**AVIS RELATIF À LA PROTECTION
CONTRE LES EVENTUELS EFFETS NOCIFS ET NUISANCES
PROVOQUÉS PAR LES RAYONNEMENTS NON IONISANTS
GÉNÉRÉS PAR DES ANTENNES ÉMETTRICES STATIONNAIRES**

Commune : CHARLEROI - Exploitant : PROXIMUS

Référence exploitant : 71CUN_01

Rapport n° 4250 / 2023

Figure 1 : Vue en plan des lieux de séjour et des points de contrôle

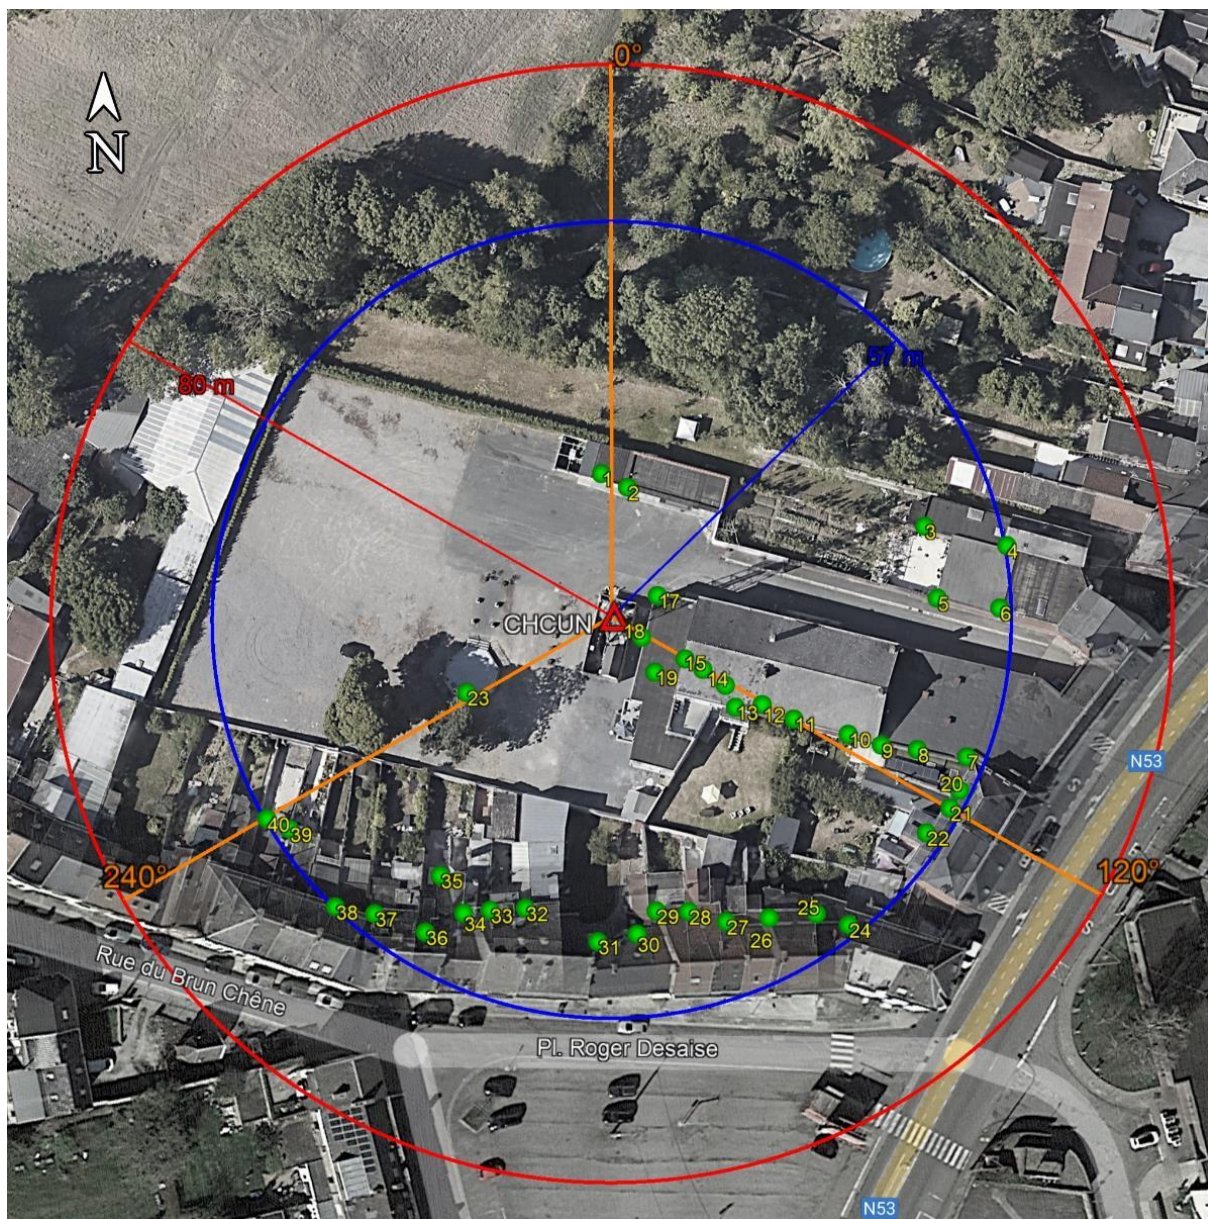
- le numéro du point de contrôle repris sur un des plans de la figure 1;
- le numéro du LS dans lequel se trouve le point de contrôle de la 1^{ère} colonne ;
- l'atténuation d'obstacle prise en compte pour le calcul de l'indice d'exposition dans le LS ;
- le résultat du calcul de l'indice d'exposition.

N° point de contrôle	LS	Atténuation (dB)	Indice d'exposition relatif à la limite par installation IE_i
23	LS23	0,0	0,029
15	LS10	3,0	0,024
21	LS20	3,0	0,021
20	LS20	3,0	0,021
22	LS20	3,0	0,020
14	LS10	3,0	0,020
16	LS10	3,0	0,019
2	LS1	3,0	0,019
38	LS38	3,0	0,017
26	LS26	3,0	0,017
24	LS24	3,0	0,017
1	LS1	3,0	0,017
11	LS10	3,0	0,016
13	LS10	3,0	0,015
37	LS37	3,0	0,015
25	LS25	3,0	0,015
10	LS10	3,0	0,014
12	LS10	3,0	0,014
9	LS7	3,0	0,013
36	LS36	3,0	0,012
4	LS4	3,0	0,012
7	LS7	3,0	0,010
19	LS10	3,0	0,010
40	LS40	3,0	0,010
6	LS6	3,0	0,010
39	LS39	3,0	0,010
8	LS7	3,0	0,009
27	LS27	3,0	0,009
34	LS34	3,0	0,009
33	LS33	3,0	0,008
35	LS35	3,0	0,008
28	LS28	3,0	0,007
18	LS10	3,0	0,007
32	LS32	3,0	0,006
29	LS29	3,0	0,006

En ce qui concerne les antennes de l'installation mentionnées dans le tableau 1, la distance maximale à laquelle la limite pourrait être atteinte, à l'extérieur, est égale à 79,1 m. S'il n'y a pas de LS à une distance inférieure, les antennes respectent forcément la limite d'immission.

Dans le cas des LS situés à l'intérieur des bâtiments, une atténuation d'obstacle est prise en compte et il en résulte que la distance maximale à laquelle la limite pourrait être atteinte se réduit à 56,0 m.

Figure 2 : Vue en plan des installations d'antennes dans un rayon de 300 mètres autour de l'installation faisant l'objet de la demande d'avis

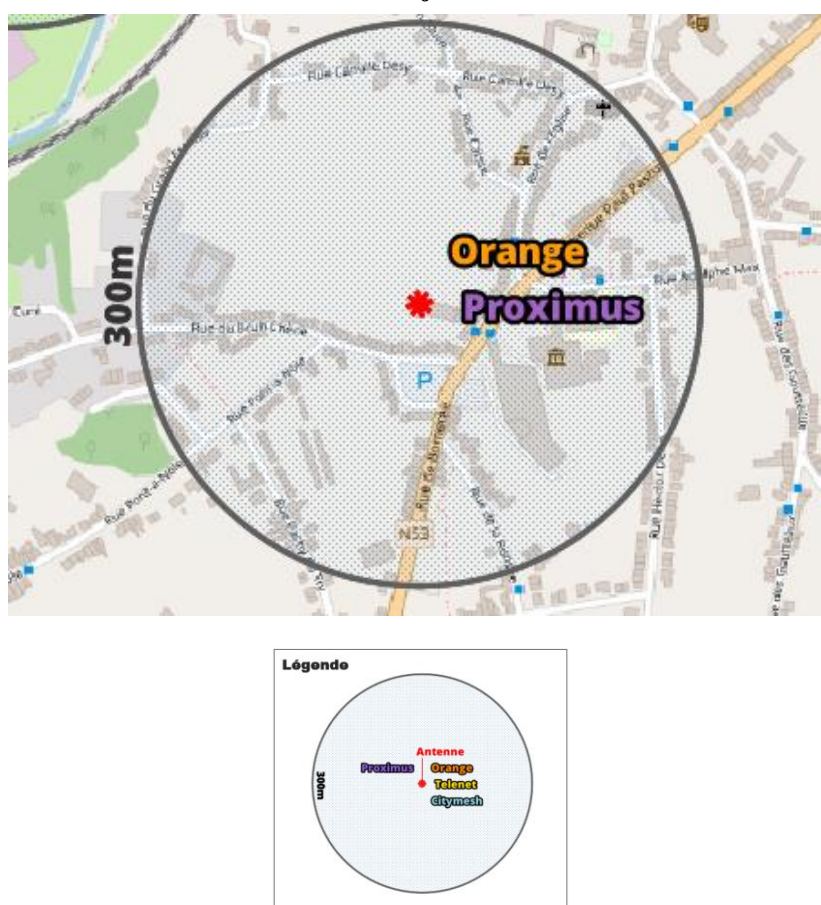
Le plan en projection verticale de la figure 2 indique la localisation des antennes actives éventuelles visées par le décret et situées dans un rayon de 300 mètres autour de l'installation référencée dans le paragraphe 2. Les données de localisation de ces antennes et les avis correspondant sont accessibles via le cadastre en ligne des antennes émettrices stationnaires⁶.

Compte tenu du nombre d'installations localisées dans la figure 2, il apparaît que l'intensité du rayonnement électromagnétique généré, dans les lieux de séjour situés à proximité de l'installation référencée dans le paragraphe 2, par l'ensemble des antennes émettrices stationnaires de l'ensemble des exploitants du même site d'antennes émettrices stationnaires respecte la limite fixée à l'article 4, § 2 du décret.
